NOTA TÉCNICA N ° 11/2019

Ref: PAAF 0024.18.020004-0 Notícia de Fato 0024.18.016928-6

1. **Objeto:** Praça da Liberdade
2. **Município:** Belo Horizonte
3. **Proteção existente:** Tombamento Municipal e Estadual.
4. **Objetivo:** Análise das intervenções realizadas.
5. **Considerações Preliminares**

Figura 06 - Trecho onde o piso foi substituído., junto ao antigo revestimento.

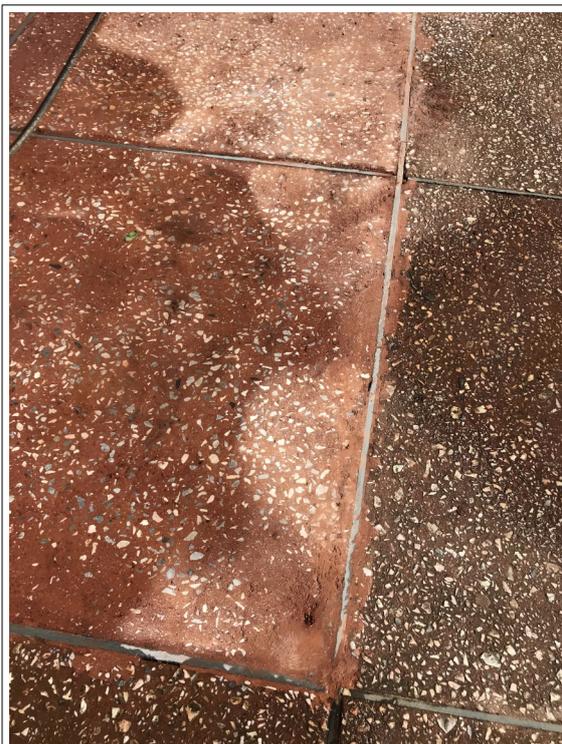
Não foi possível trocar todos os trechos danificados devido ao custo, mas as placas que se encontravam em pior estado de conservação foram substituídas, preservando o traço original do ceramista Máximo Soalheiro.

Os trechos novos apresentam tonalidade distinta dos trechos antigos, que se encontram desbotados e desgastados devido ao tempo de uso, entretanto acreditamos que aos poucos os tons irão se tornar mais próximos.
